立野ダム建設に係る技術委員会 報告書（概要版）

平成28年9月

立野ダム建設に係る技術委員会

立野ダム建設予定地周辺における第四紀断層調査の概要（１）

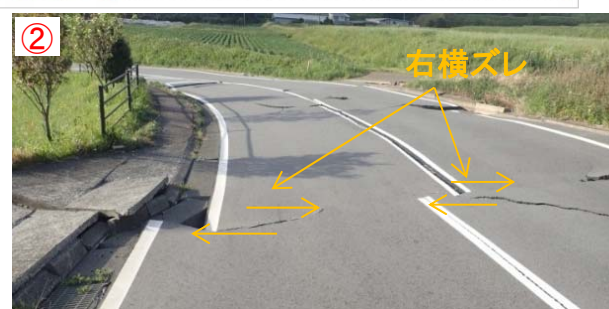
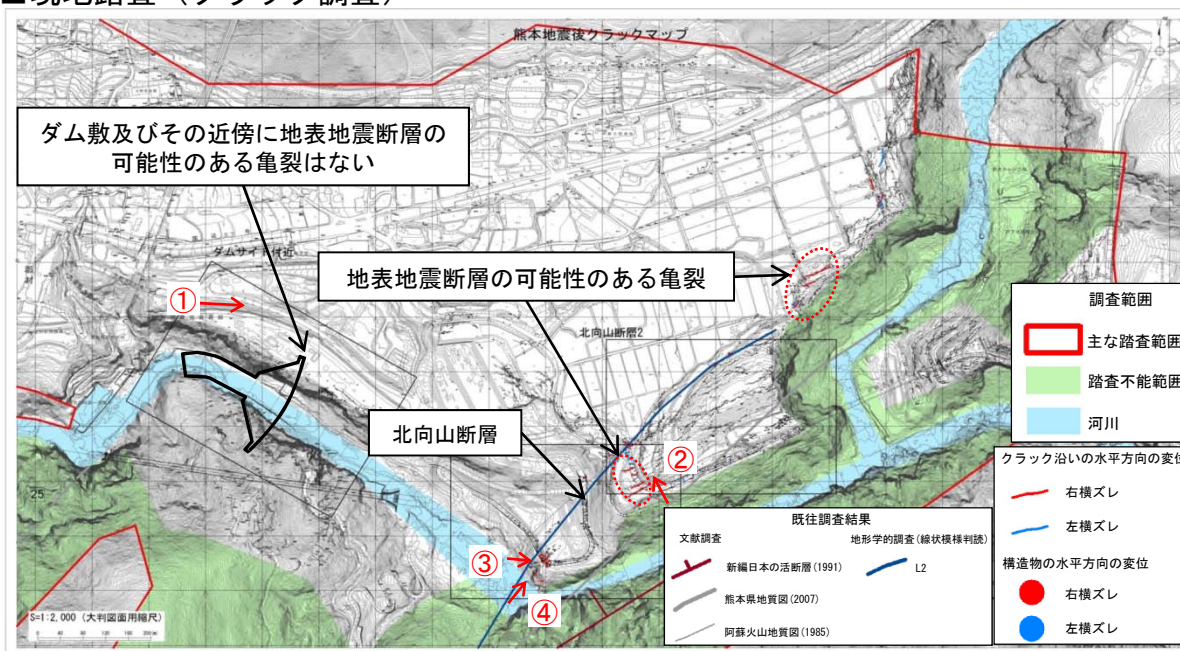
○熊本地震後もダム敷及びその近傍にダムを建設する上で特に考慮する必要がある第四紀断層※¹は存在しない。したがって、断層変位によってダム敷にズレが生じることはないと考えられる。

○ダム敷及びその近傍に地表地震断層※²の可能性ある亀裂は確認されなかった。

○ダム敷から約500m離れた既知の北向山断層に沿って、地表地震断層の可能性ある亀裂が線状に確認された。

立野ダム建設予定地周辺における第四紀断層調査の概要（２）

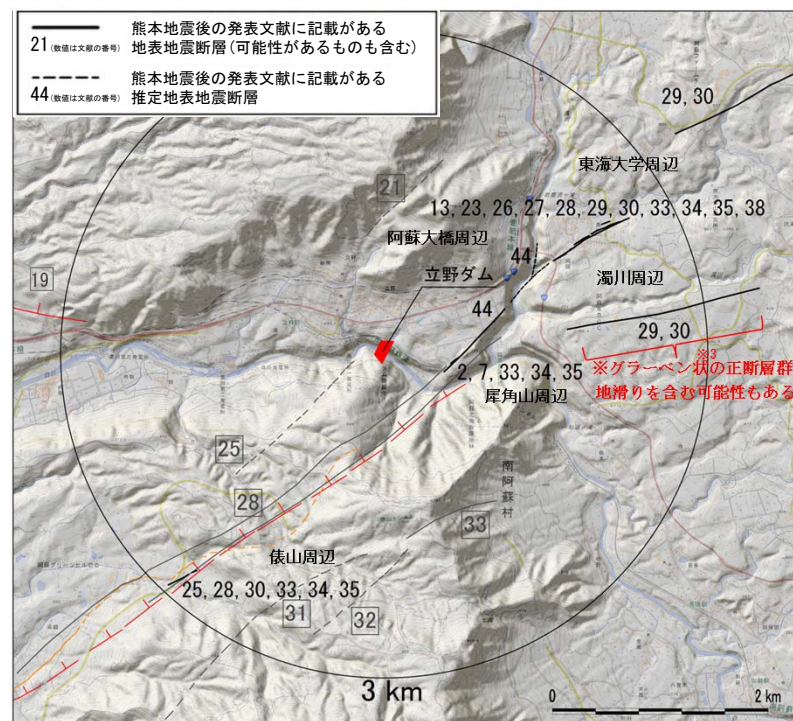
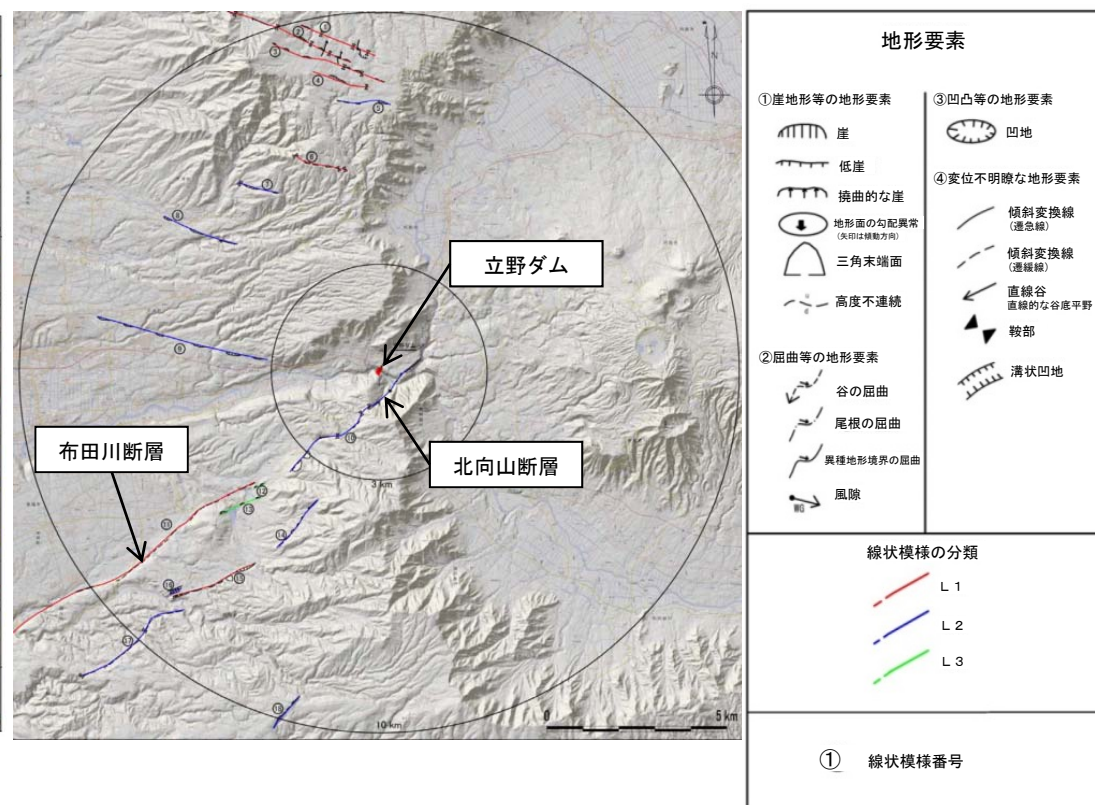
- 熊本地震後の大学・研究機関等の発表文献を収集・整理した結果、ダム敷及びその近傍に活断層によって生じたとみられる地表地震断層及びその疑いのある変状は報告されていないことを確認した。
- 熊本地震後の空中写真判読や航空レーザ測量※¹図判読をダム敷より半径3km 圏内で実施した結果、判読された線状模様の位置は既往の文献断層※²や地震後の発表文献と調和的であり、ダム敷及びその近傍に向かう新たな線状模様は確認されなかった。

立野ダム建設予定地周辺における第四紀断層調査の概要（3）

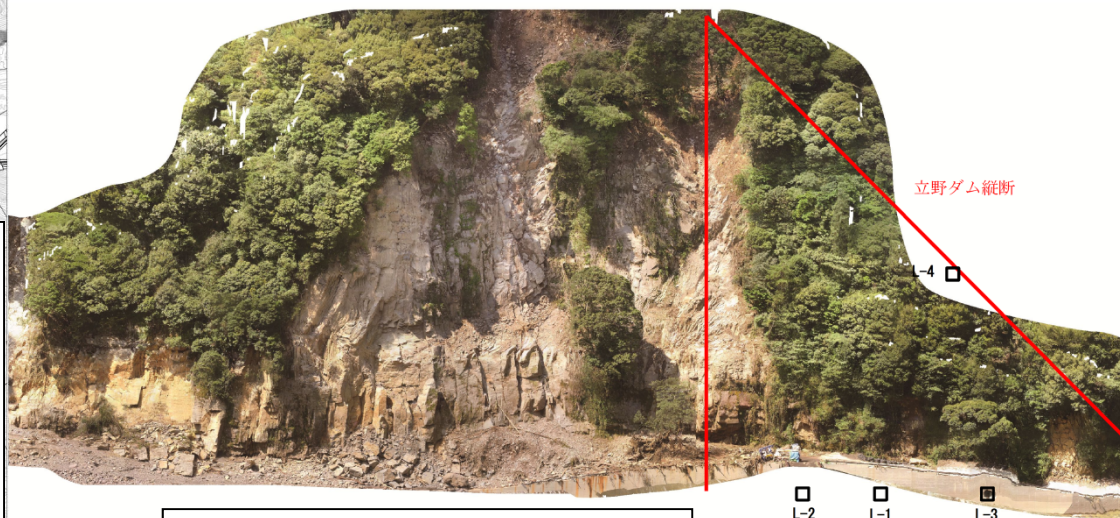
○熊本地震後の基礎岩盤の調査においても、ダム敷周辺の岩盤露頭及び基礎岩盤内に、第四紀断層の疑いのある岩盤変状や断層露頭は確認されなかった。

立野ダム建設予定地における基礎岩盤調査の概要（3）

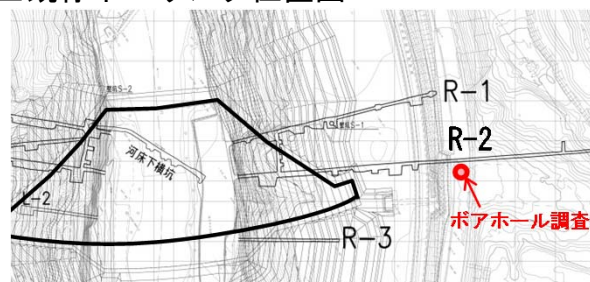
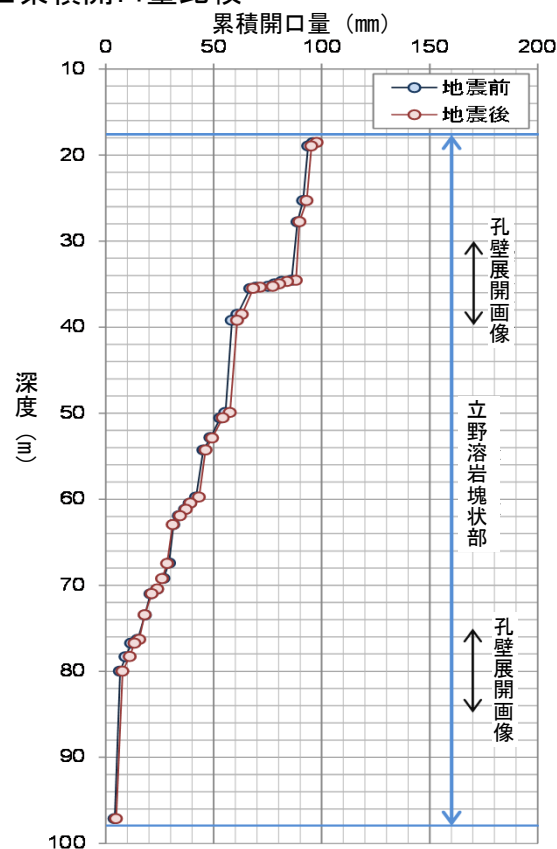
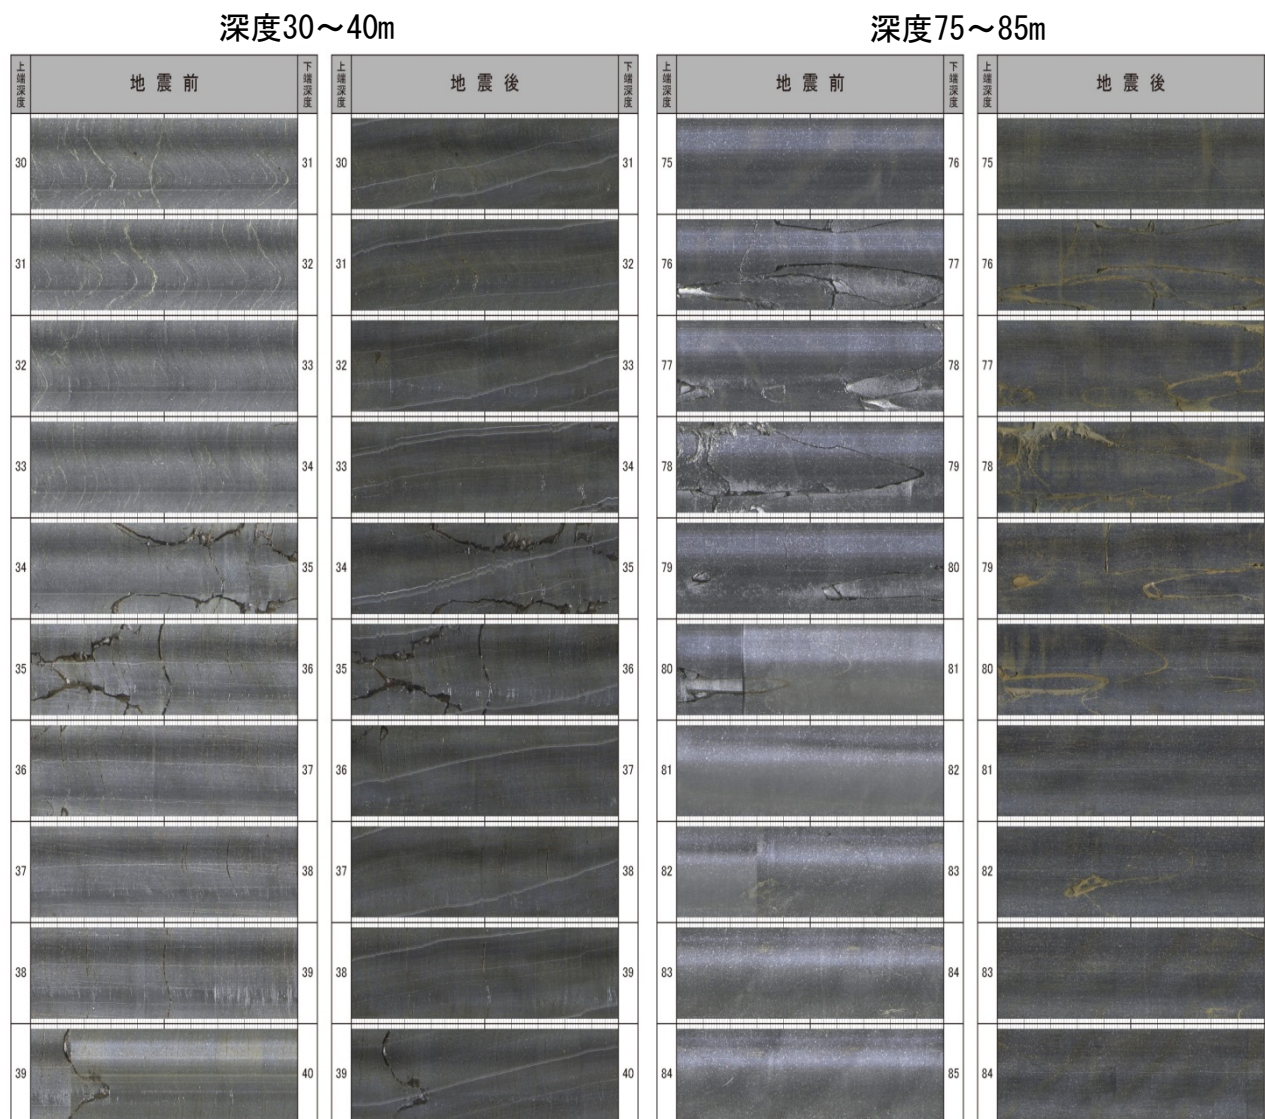
○地震前の調査でボアホールカメラ撮影を実施している既存ボーリング孔を対象に、地震前後の累積開口量を比較した結果、ほとんど差は確認されず、亀裂(割れ目)も密着しており、基礎岩盤の変状も確認されなかった。

立野ダム建設予定地における基礎岩盤調査の概要（４）

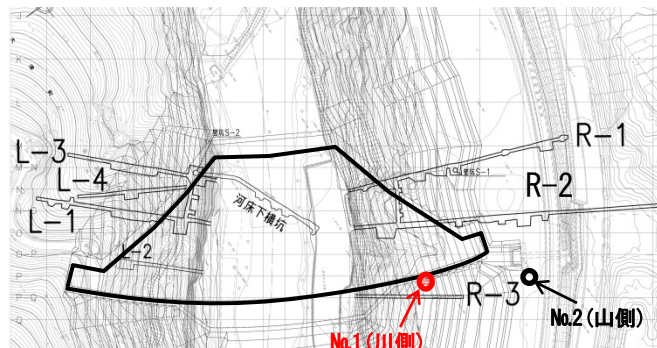
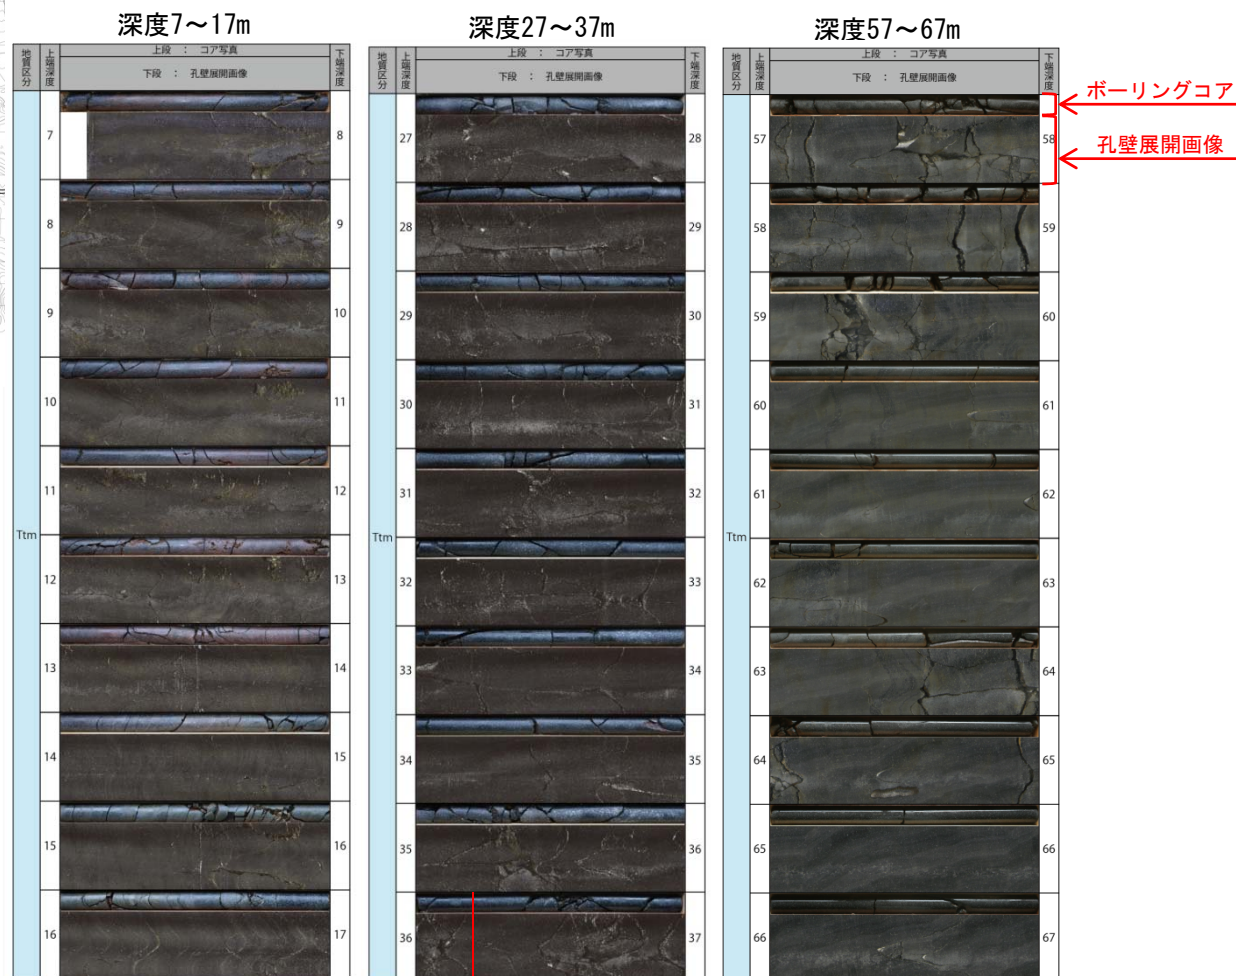
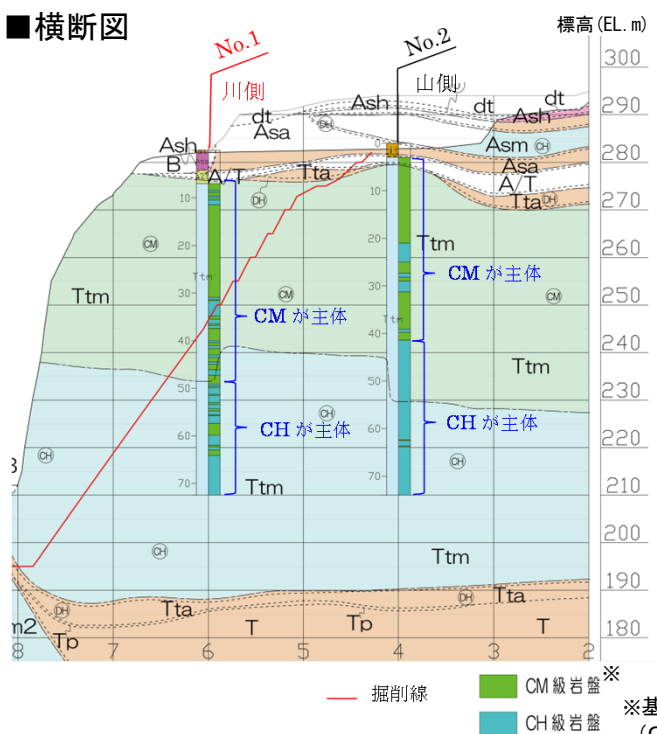
○新規に掘削を実施した2本のボーリングコアとボアホールカメラ画像を確認した結果、立野溶岩塊状部（低位～高位標高まで）の亀裂（割れ目）は密着しており、基礎岩盤の変状も確認されなかった。

ダム機能の維持（総貯水容量の確認）

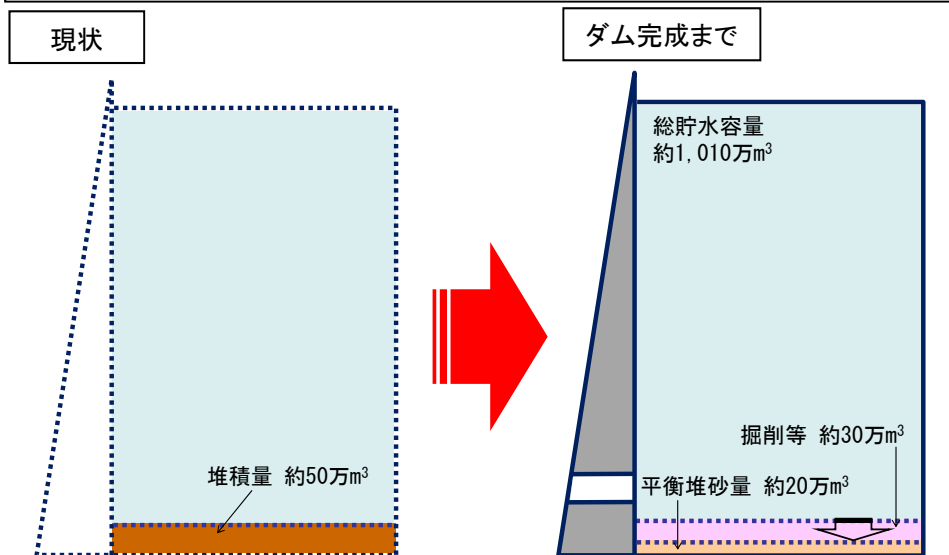
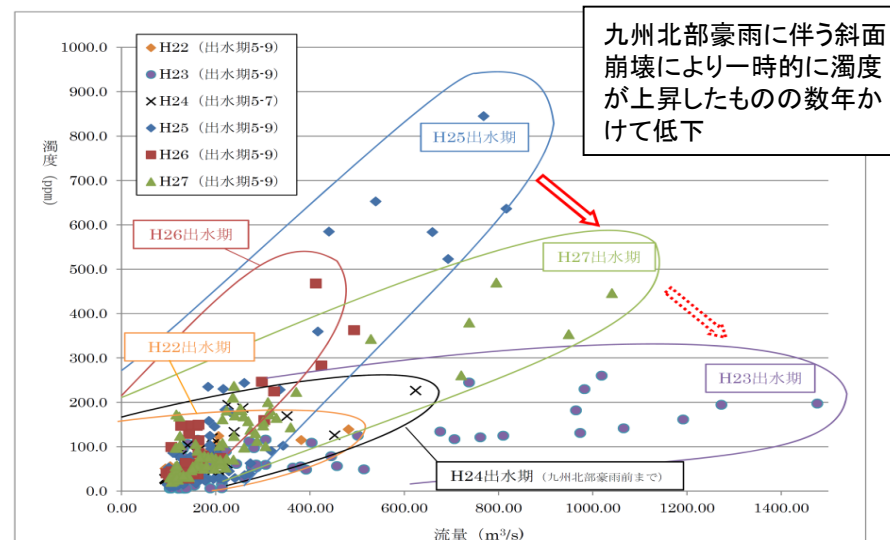
○熊本地震後の状況を踏まえても、ダム完成までに土砂掘削等の必要な対策を講じることで、完成時においても洪水調節のために必要な容量を確保することは十分可能と考えられる。

○立野ダムの湛水予定地内には約50万 m^3 の土砂が一時的に堆積していると推定され、6月洪水後のダムの総貯水容量※は約960万 m^3 と推計される。
※洪水時最高水位以下の容量

○熊本地震直後の現在は一時的に崩壊斜面からの土砂生産が多い状況であるが、今後は数年かけて低下していくものと考えられる。

○ダム完成時までに約30万 m^3 の掘削を行うなどにより、洪水調節のために必要な容量を確保することは十分可能と考えられる。

ダム機能の維持（流木の放流孔に対する影響の確認）

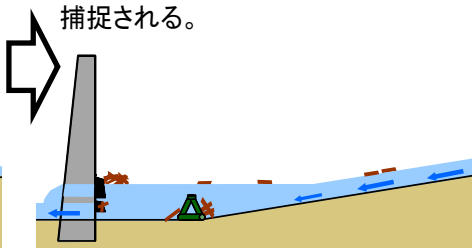
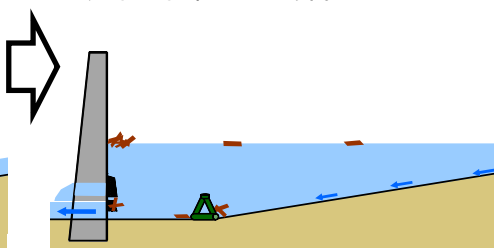
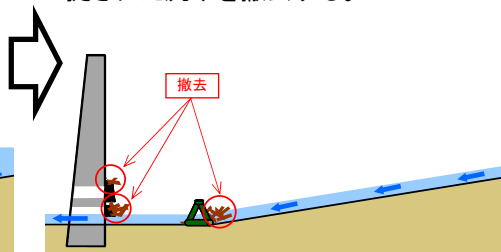
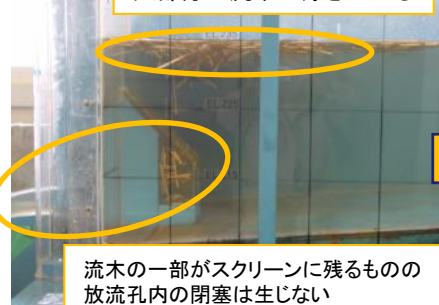
○熊本地震後の状況を踏まえても、放流孔内に流木が固定化されるような閉塞が生じることはなく、洪水調節能力にも影響はないと考えられる。

○水理模型実験の結果では、洪水後の水位の低下に伴い、河床部の放流孔前に流木が堆積するものの、放流孔（高さ5m×幅5m）内に流木が固定化されるような閉塞を生じることはなく、洪水調節能力にも影響がないことを確認している。

○熊本地震後の6月洪水後の流木の諸元を確認した結果、水理模型実験で設定した流木の諸元とほぼ一致していることから、水理模型実験の流木の設定条件（スケール等）の妥当性が確認された。

ダム機能の維持（巨石の放流孔に対する影響の確認）（1）

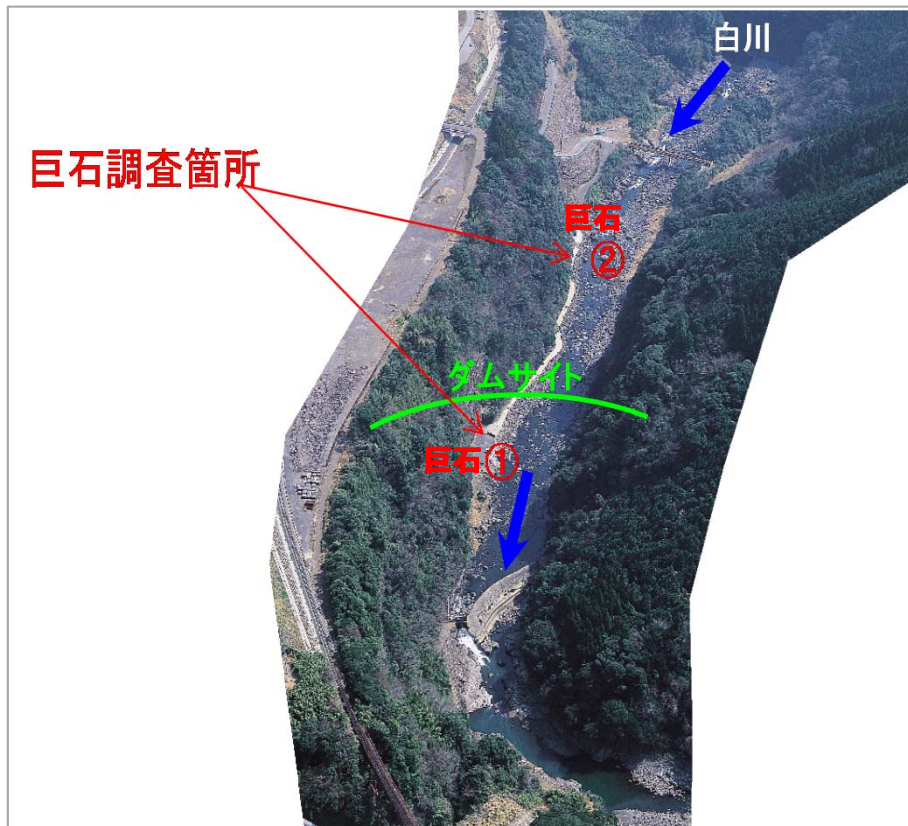
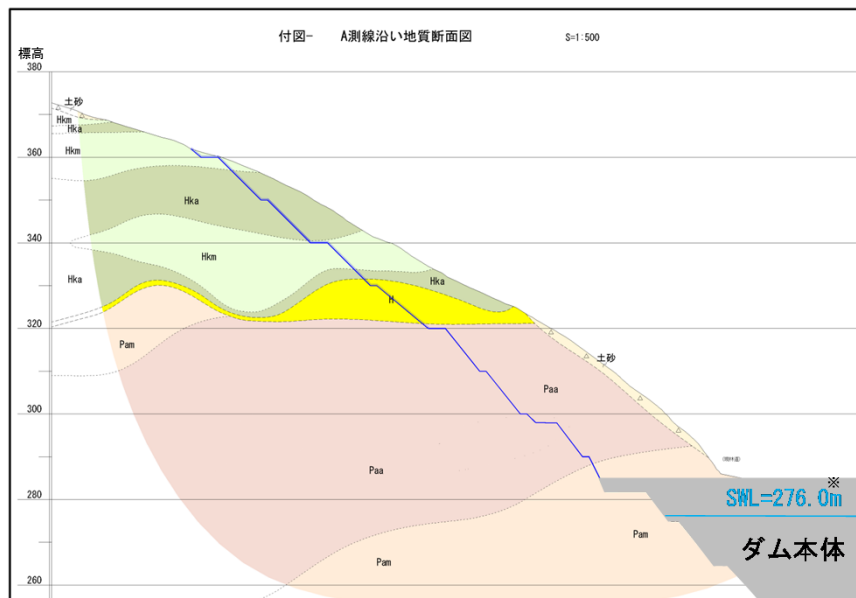
○熊本地震後の状況を踏まえても、放流孔内に巨石が固定化されるような閉塞が生じることはなく、洪水調節能力にも影響はないと考えられる。

○立野ダムサイト付近の2つの巨石(5m程度)については、昭和53年から平成24年7月の九州北部豪雨の洪水後まで、移動していないことを確認している。

○ダム完成後の湛水予定地内の石の移動についてシミュレーションした結果、ダム直上流(10m)地点で洪水調節中に移動可能と考えられる石の最大粒径(洪水調節後期の水位低下中が最大)は、約50～60cm。

ダム機能の維持（湛水予定地周辺斜面）

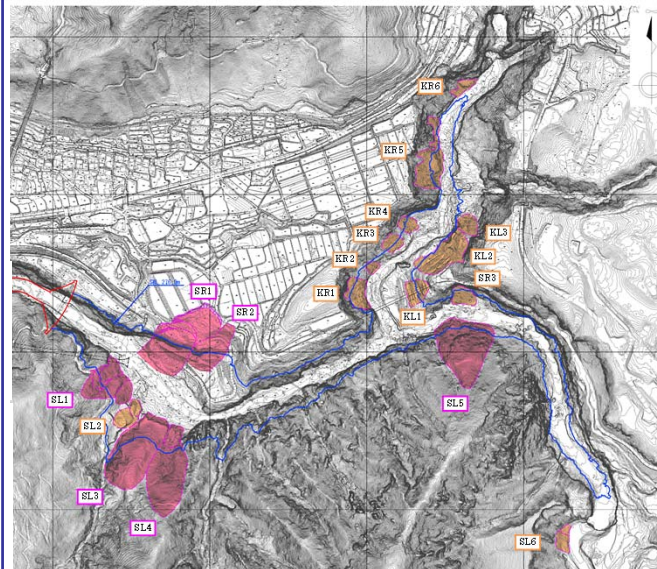
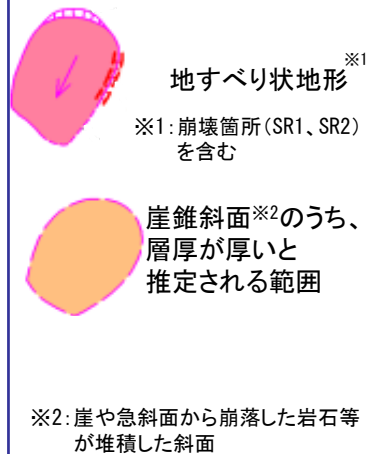
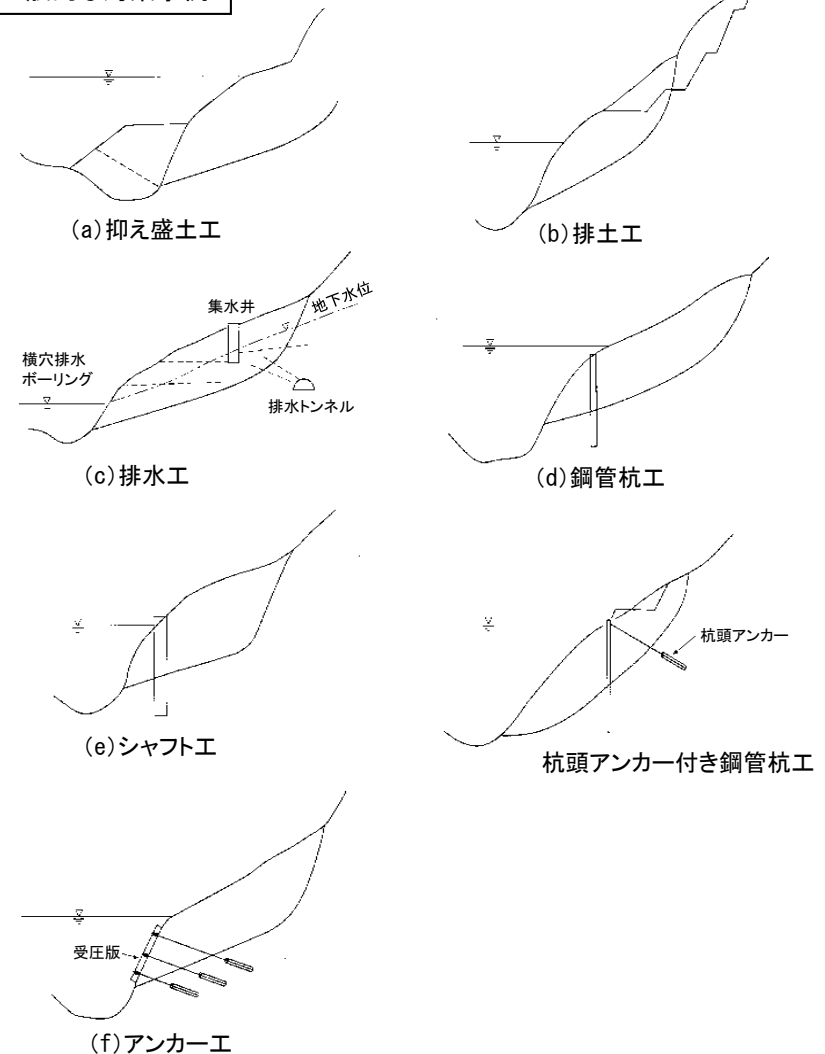
○熊本地震後に現地踏査対象斜面として抽出された16地区については、今後、地形判読、現地踏査、必要に応じて精査、安全性評価を実施し、さらに、必要に応じて対策工を実施することにより、湛水に対する斜面の安全性を確保できると考えられる。
